## Bilag 5 – Samlede høringsvar om forudgående offentlig høring om Postgrunden – edoc.: 2016-0055269

### Vedr. Forudgående høring om kommuneplantillæg og VVM for Postgrunden

Figur 1

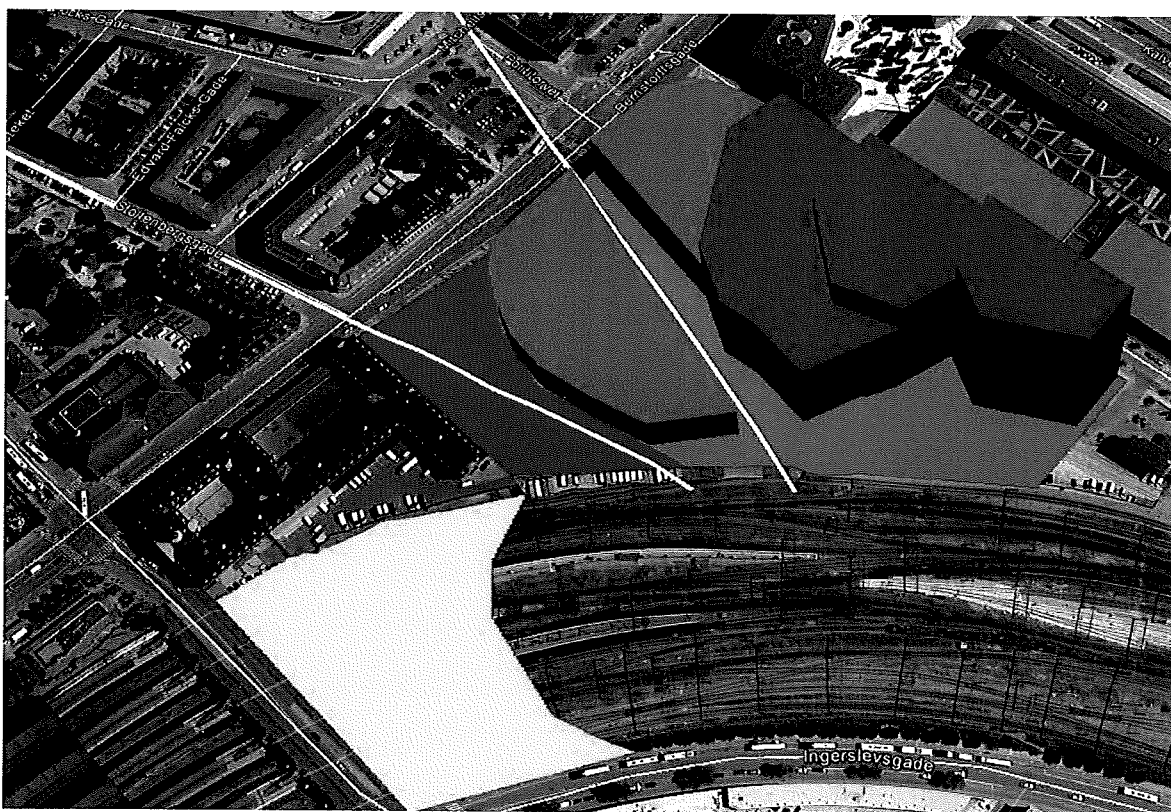
Vi har følgende konkrete forslag til udnyttelse af Postgrunden, med reference i 'model C' præsenteret for Teknik- og Miljøudvalget i midten af januar:

- Glyptoteksaksen, i form a sigtelinjen ned af Stoltenbergsgade, skal være en egentlig lige linje (at kalde det en 'akse' i de nuværende modeller er i den grad at bøje sandheden). Dette kan med fordel sikres i form af en større plads lige syd for Postgården, som samtidigt vil understøtte at denne imponerende bygning ikke bliver klemmt ind i ny bebyggelse.

- Den ny lokalplan skal tage området som helhed i betragtning, konkret ved bl.a. at sikre at matr. 1690 (DSBs tidligere ejendom), kan bebygges meget kraftigt og dermed muliggøre tilbagetrukne højhuse, til fordel for mindre tung bebyggelse på matr. 1654. Desuden vil vi henstille til at kommunen også udvider planområdet til at omfatte Falckbygningen.

- Bebyggelse nord for akse der udgøres af Hambrosgade bør holdes lav, eks. under 15 meter, således at pladsen syd for Postgården modtager lys, herunder Postgården selv. En sådan kunne passende navngives "Bernstorffs Plads" eller "Weicks Plads" og vil ligge på grundens mest solrige område, samt skabe synergi med de planlagte torvehaller i Postgården ved at give udendørs udsækningsteder og plads til byrumsaktiviteter.

En række af ovenstående punkter er eksemplificeret i skitseform i Figur 1.
